Prosjektnavn  
**Alversund Skule**

Tegningsnavn  
**Plan 1 - Oversikt - Ny**

Målestokk	Org. form.	Prosj. nr.	Dato	Tegnet av	Kontr.
200	A1	11051	26.08.14	CP	IP
Filnavn	Tegningsnr.	Rev.			
Alversund skule	A1-O-101	D

Tegningsnavn  
**Plan 5 - Oversikt - Ny**

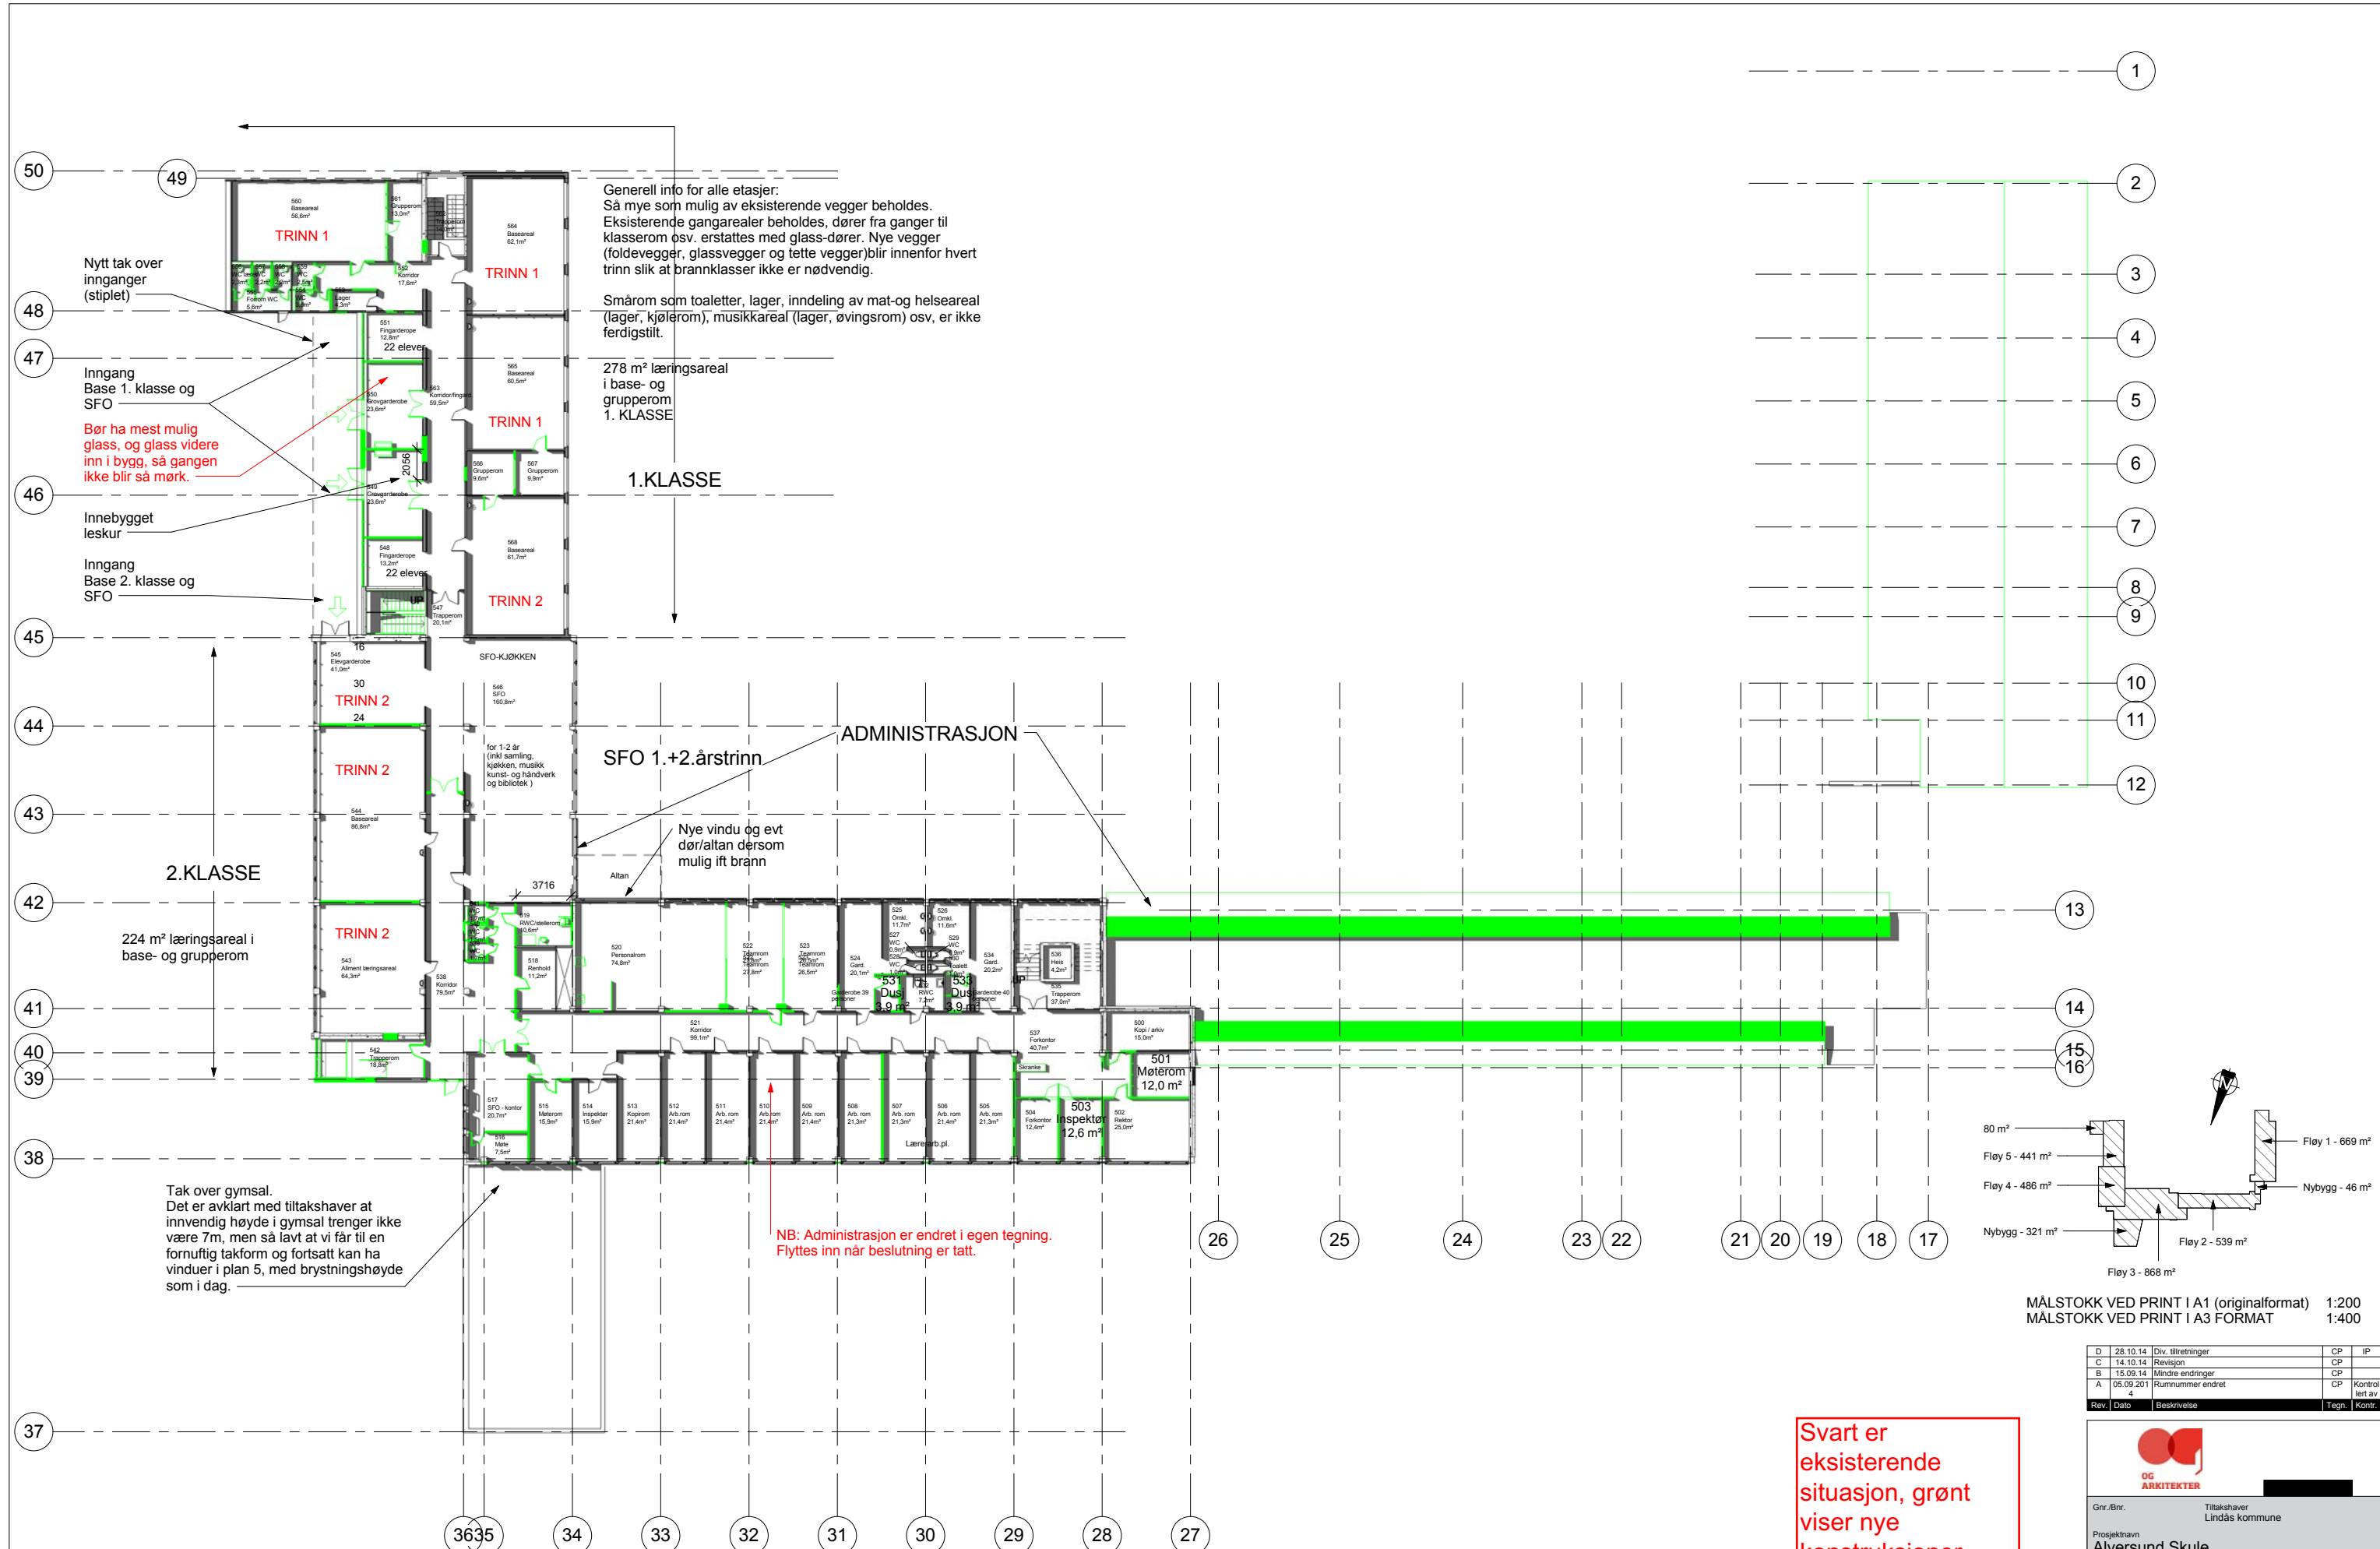
Nye vindu og evt dør/altan dersom mulig ift brann

NB: Administrasjon er endret i egen tegning. Flyttes inn når beslutning er tatt.

Nytt tak over innganger (stiplet)

Bør ha mest mulig glass, og glass videre inn i bygg, så gangen ikke blir så mørk.

Tak over gymsal. Det er avklart med tiltakshaver at innvendig høyde i gymsal trenger ikke være 7m, men så lavt at vi får til en fornuftig takform og fortsatt kan ha vinduer i plan 5, med brystningshøyde som i dag.
